Ausbau A 3

- Stellungnahme Umweltverträglichkeitsuntersuchung

**A3, AS Leverkusen-Opladen bis AK Hilden (o), 8-streifiger Ausbau
Hier: Umweltverträglichkeitsuntersuchung (UVU)
2. TÖB-Beteiligungstermin zur Abstimmung der Raumanalyse am 09.12.2020**

Stellungnahme

Darstellung festgesetztes Überschwemmungsgebiet Wupper HQ 100

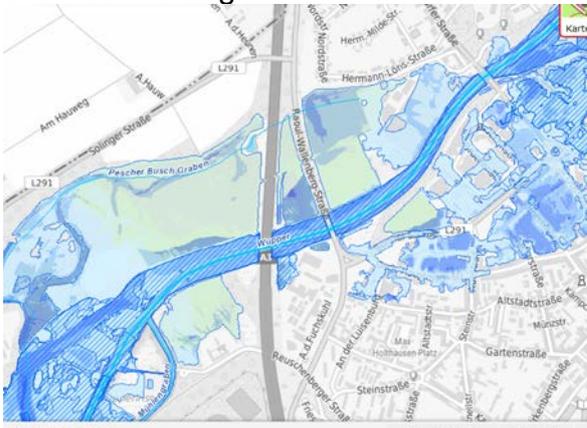
1. Die Autobahn quert auf Leverkusener Stadtgebiet die Wupper, d. h. der Ausbau-bereich liegt z. T. im festgesetzten Überschwemmungsgebiet bzw. im hochwassergefährdeten Bereich. Für die Realisierung der Baumaßnahme ist es erforderlich den hydraulischen Nachweis der Wasserspiegellagen sowie die Ausdehnung des Überschwemmungsgebietes nach der Entstehung der neuen Baukörper und der damit verbundenen Drittbetroffenheit zu führen. In diesem Zusammenhang ist

außerdem der Nachweis des Retentionsraumausgleichs auf dem Grundstück zu erbringen.

In diesem Zusammenhang möchte ich auf die EU-Hochwasserrisikomanagementrichtlinie und deren Umsetzung verweisen. Es ist in jedem Fall sicherzustellen, dass natürliche Retentionsräume erhalten bleiben und eine Erhöhung des Hochwasserrisikos durch bauliche Veränderungen (Verrohrungen, Gewässerverengungen, zusätzliche Abflüsse, Begradigungen des Gewässerverlaufes etc.) ausbleiben. Dieser Nachweis ist im Fortgang der Planung zu erbringen bzw. Folge- und Ersatzmaßnahmen sind zu erarbeiten und vorzuschlagen.

Darstellung Trinkwasserschutzgebiet

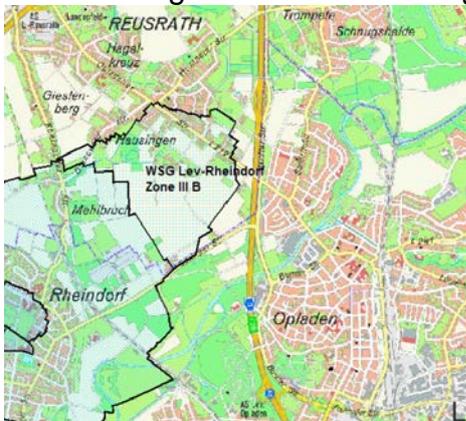
2. Für den Untersuchungsraum ist auf Leverkusener Stadtgebiet das Trinkwasserschutzgebiet Leverkusen-Rheindorf festgesetzt. Nach Durchsicht der Unterlagen und der Auswahl der Varianten, kann derzeit davon ausgegangen werden, dass das Trinkwasserschutzgebiet Leverkusen-Rheindorf nicht beeinträchtigt wird. Im Zuge der weiteren Planung ist hier der Nachweis der Unbedenklichkeit zu erbringen und der Unteren Wasserbehörde vorzulegen.
